桃園市政府 函

主旨：檢送本府109年12月29日召開「109年度第8次法規執行疑義
(建築技術諮詢小組)暨審查基準檢討會議」之會議記錄，
請查照。

會議名稱：109 年第 8 次建築法規執行疑義(建築技術諮詢小組)暨審查基準檢討會議

建議檢討方案一

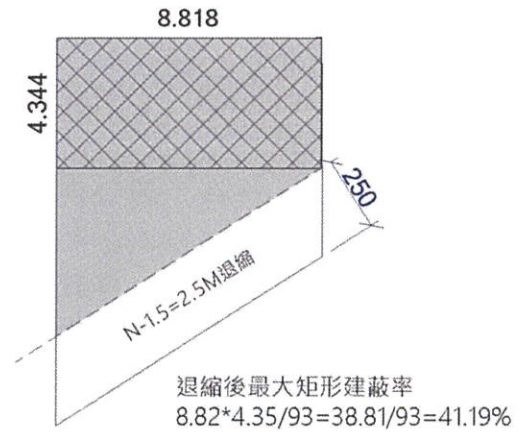
1. 依「桃園市都市計畫地區基地情形特殊者退縮建築處理原則」第四條：「特殊基地依附圖檢討後仍無法合理建築使用者，得以騎樓或其他方式設計，提送桃園市都市設計審議辦理」。
2. 本案依第四條提送都市設計審議委員會，因該條文所稱之「無法合理建築使用」為不確定之抽象概念，因未有公開明確之裁量基準，都審委員依個人觀點解釋該條應延續第二條及第三條之建蔽率檢討方式，若酌減退縮後($D \geq N - 1.5$)之基地建蔽率已達法定建蔽率上限，即不屬於該條之「無法合理建築使用」。惟當個案基地形狀特殊，若仍以剩餘完整基地建蔽率做為提送標準，不考量建築空間實際使用，將使基地無法有效利用，有違該原則之立法精神。

供住宅使用之基地，若基地形狀非屬工整方正，考量住宅通常實際使用皆為方正格局，若須以量化之基準討論「無法合理建築使用」，基地建蔽率之檢討應以矩形面積作為計算基準。(詳建議方案一或建議方案二)。

- 步驟一，檢討退縮後基地之最大矩形面積。
- 步驟二，以該矩形面積檢討基地建蔽率。
- 步驟三，前項檢討後之建蔽率未達法定建蔽率上限者屬「無法合理建築使用者」。

依該原則第4點意旨，若有無法合理建築使用欲以騎樓或其他方式配置者，應於都審會議中討論，而非僅以建蔽率之滿足與否，來做為合不合理建築使用之依據。請逕洽都市設計科研辦。

建議檢討方案二

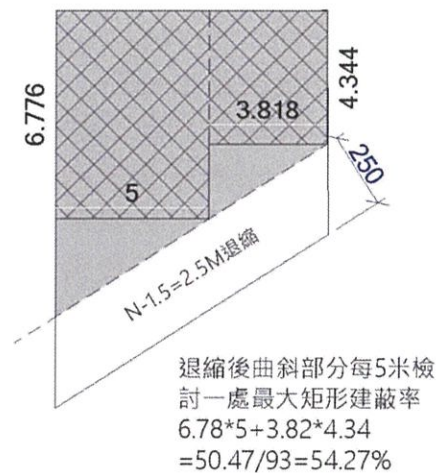
- 步驟一，檢討退縮後基地能有效利用之矩形面積。
(遇曲折傾斜地界，每5米檢討一處最大矩形)
- 步驟二，以該矩形面積檢討基地建蔽率。
- 步驟三，前項檢討後之建蔽率未達法定建蔽率上限者屬「無法合理建築使用者」。

原檢討方案

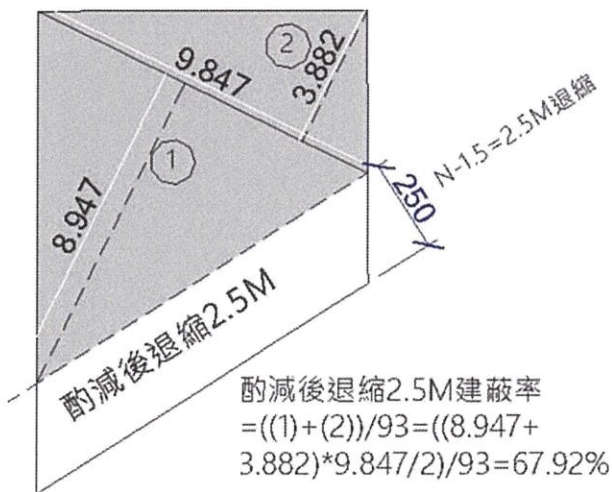
酌減退縮後剩餘完整基地建蔽率 67.92% \geq 法定建蔽率 60%
